บทที่ 1 บทนำ

1.1 ความเป็นมาของโครงการ

วัตถุประสงค์ของการศึกษาตามโครงการนี้ เป็นการขอเปลี่ยนแปลงรายละเอียดโครงการในรายงานการประเมินผลกระทบสิ่งแวดล้อมโครงการโรงงานผลิตอลูมิเนียม ครั้งที่ 4 ของบริษัท เอสอีไอ ไทย อิเล็กทริก คอนดัคเตอร์ จำกัด โดยมีรายละเอียดดังนี้

รูปที่ 1.1-3 พื้นที่ภาพรวมของบริษัท เอสอีไอ ไทย อิเล็กทริก คอนสตรัคเตอร์ จำกัด (ภายหลังเปลี่ยนแปลงรายละเอียดโครงการ)

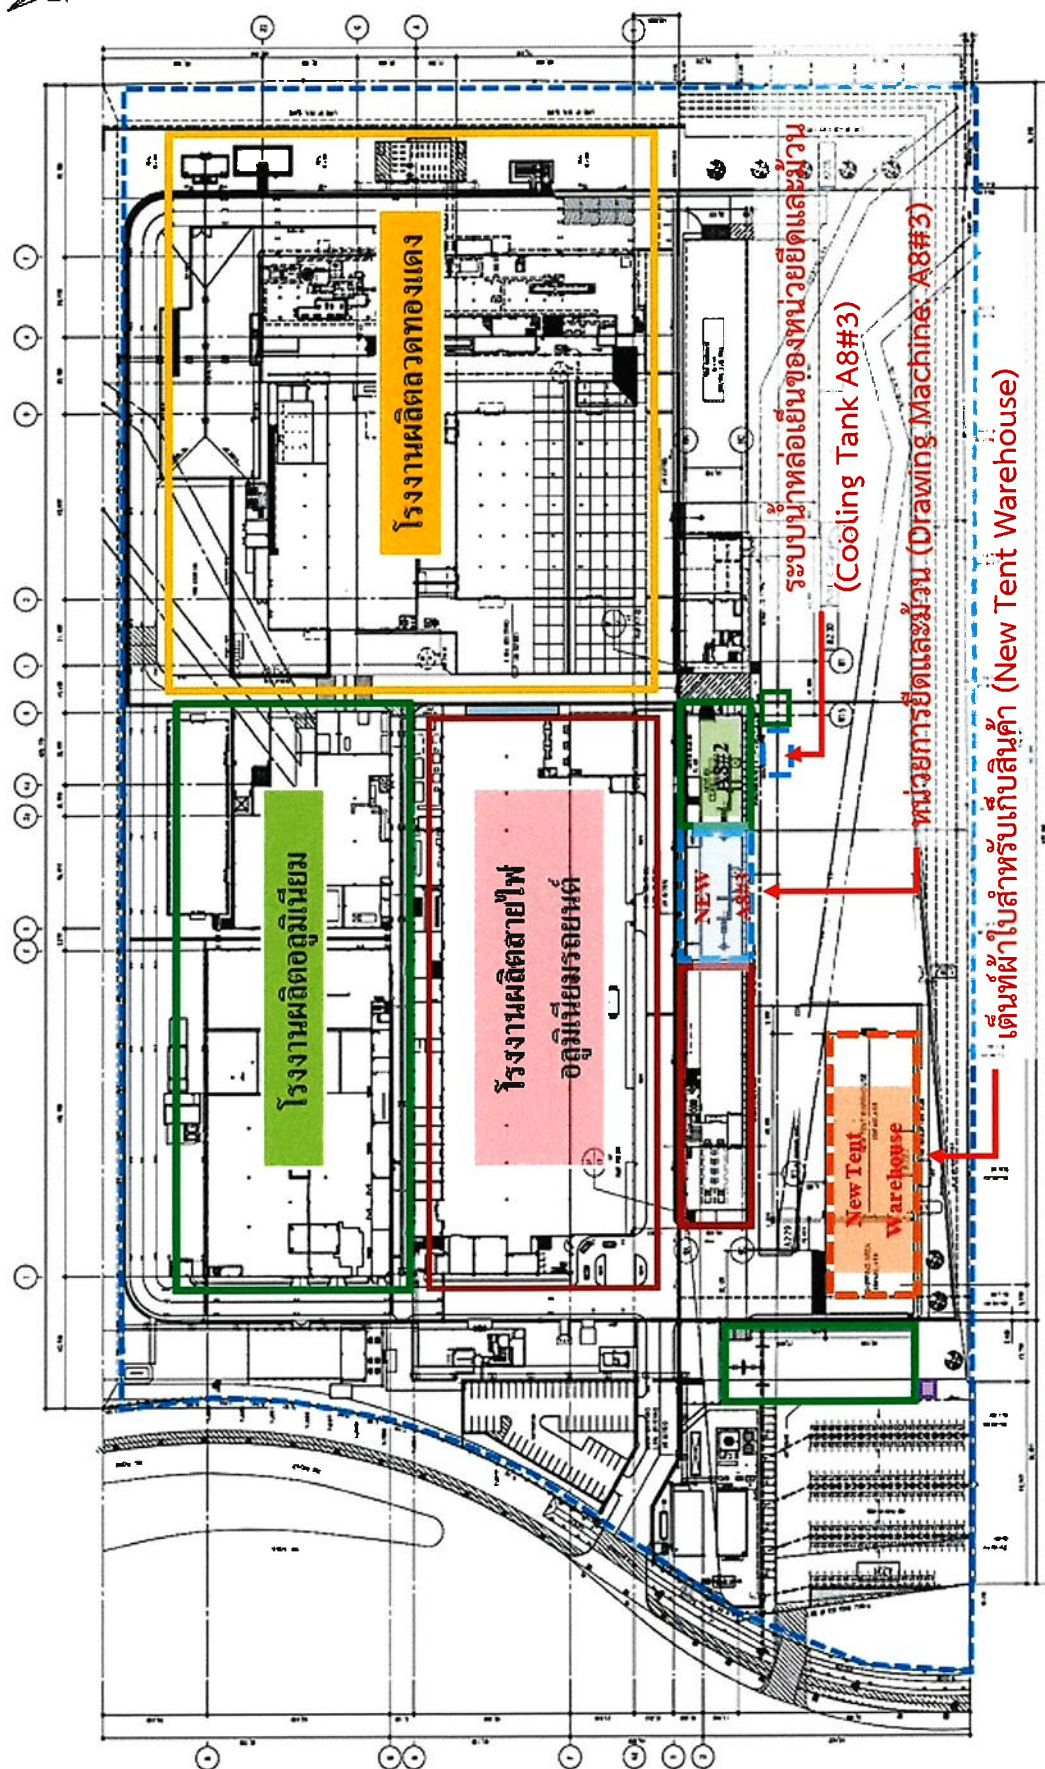
(3) เพิ่มเดิมการติดตั้งเต็นท์ผ้าใบสำหรับเก็บสินค้า (New Tent Warehouse) ขนาด 2,730 ตารางเมตร โดยใช้พื้นที่ว่างสำหรับการพัฒนาในอนาคต เพื่อใช้ในการเก็บสินค้าและผลิตภัณฑ์ ซึ่งการเปลี่ยนแปลงในส่วนนี้ส่งผลต่อสัดส่วนการใช้ประโยชน์ที่ดินและผังพื้นที่โครงการ (อ้างถึงรูปที่ 1.1-3 ในหัวข้อ 1.1)

รูปที่ 1.4-2 ตำแหน่งแหล่งกำเนิดมลพิษทางอากาศของโครงการ (ก่อนเปลี่ยนแปลงรายละเอียดโครงการ)

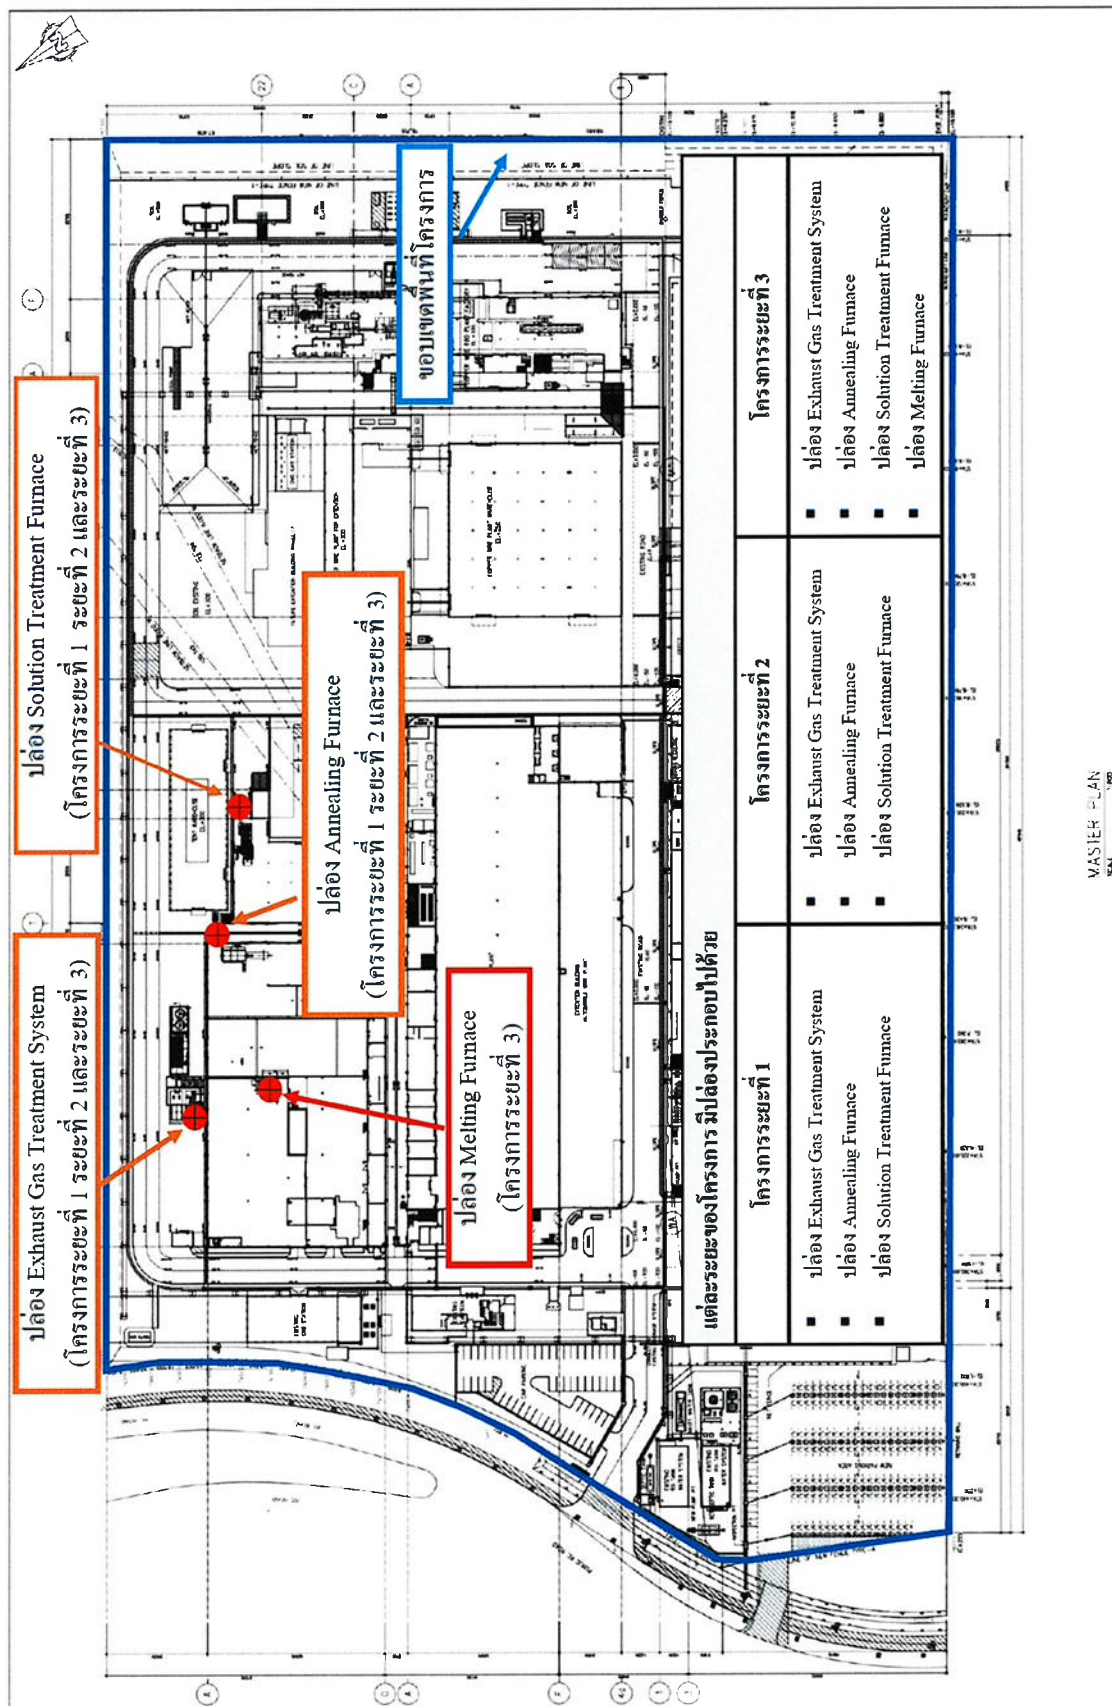
(4) ย้ายตำแหน่งปล่องเตาหลอม (Melting Furnace) (โครงการระยะที่ 3) ดังรูปที่ 1.4-2 และรูปที่ 1.4-3 เนื่องจากในขั้นตอนการออกแบบ โครงการพิจารณาประสิทธิภาพของเตาหลอม (Melting Furnace) เกี่ยวกับทิศทางการไหลของก๊าซในลักษณะปล่องระบายแนวตรงทำได้ดีกว่าปล่องระบายแนวโค้ง ด้วยเหตุผลดังกล่าวนี้ จึงมีการเปลี่ยนตำแหน่งปล่องเตาหลอม (Melting Furnace) และขอปรับเปลี่ยนขนาดเส้นผ่านศูนย์กลางปล่องจาก 0.7 เมตร เป็น 1.4 เมตร เนื่องจากในขั้นตอนการออกแบบเพื่อก่อสร้างจริงของเตาหลอม (Melting Furnace) โครงการได้คำนวณการควบคุมอุณหภูมิภายในเตา พบว่า การใช้ปล่องเตาหลอม (Melting Furnace) ขนาดเส้นผ่านศูนย์กลางปล่อง 0.7 เมตร ตามรายงาน EIA โครงการไม่สามารถควบคุมอุณหภูมิของอากาศที่ระบายออกจากปล่องตามที่กำหนดได้ ดังนั้นโครงการจึงขอปรับเปลี่ยนขนาดเส้นผ่านศูนย์กลางปล่องให้มีขนาดใหญ่ขึ้นเป็น 1.4 เมตร เพื่อสามารถลดอุณหภูมิของอากาศที่ระบายออกจากปล่องได้ดียิ่งขึ้น

(5) เปลี่ยนแปลงจำนวนปล่องระบายมลพิษทางอากาศของโครงการ จากรายงาน EIA ฉบับ พ.ศ. 2559 ระบุโครงการระยะที่ 3 จะติดตั้งปล่องเตาหลอม (Melting Furnace) และทำการเชื่อมต่อปล่องเตาอบอ่อน (Annealing Furnace) เข้าร่วมกับปล่องเตาหลอม (Melting Furnace) จึงยกเลิกอัตราการระบายมลพิษทางอากาศของปล่องเตาอบอ่อน (Annealing Furnace) และเปลี่ยนการระบายมลพิษทางอากาศจากเตาอบอ่อนมารวมระบายที่ปล่องเตาหลอม (Melting Furnace) (ปัจจุบันยังไม่มีก่อสร้างปล่องเตาหลอม (Melting Furnace) โครงการระยะที่ 3 และเชื่อมต่อปล่องเตาอบอ่อน (Annealing Furnace))

ทั้งนี้ ภายหลังเปลี่ยนแปลงฯ โครงการขอแยกปล่องเตาอบอ่อน (Annealing Furnace) ออกจากปล่องเตาหลอม (Melting Furnace) เนื่องจากโครงการขอย้ายตำแหน่งปล่องเตาหลอม (Melting Furnace) จึงไม่สามารถเชื่อมต่อปล่องเตาอบอ่อน (Annealing Furnace) เข้ากับปล่องเตาหลอม (Melting Furnace) ตามที่ระบุไว้ในรายงาน EIA ฉบับ พ.ศ. 2559 ดังนั้นภายหลังเปลี่ยนแปลงฯ โครงการระยะที่ 3 จะมีปล่องระบายมลพิษทางอากาศ จำนวน 4 ปล่อง ดังนี้

ก่อนเปลี่ยนแปลงฯ	หลังเปลี่ยนแปลงฯ
1. ปล่องระบบทอดชุบ (Exhausted Gas Treatment System)	1. ปล่องระบบทอดชุบ (Exhausted Gas Treatment System)
2. ปล่องเตาอบละลาย (Solution Treatment Furnace)	2. <u>ปล่องเตาอบอ่อน (Annealing Furnace)</u>
3. ปล่องเตาหลอม (Melting Furnace) (เชื่อมต่อปล่องเตาอบอ่อน (Annealing Furnace))	3. ปล่องเตาอบละลาย (Solution Treatment Furnace)
-	4. ปล่องเตาหลอม (Melting Furnace)
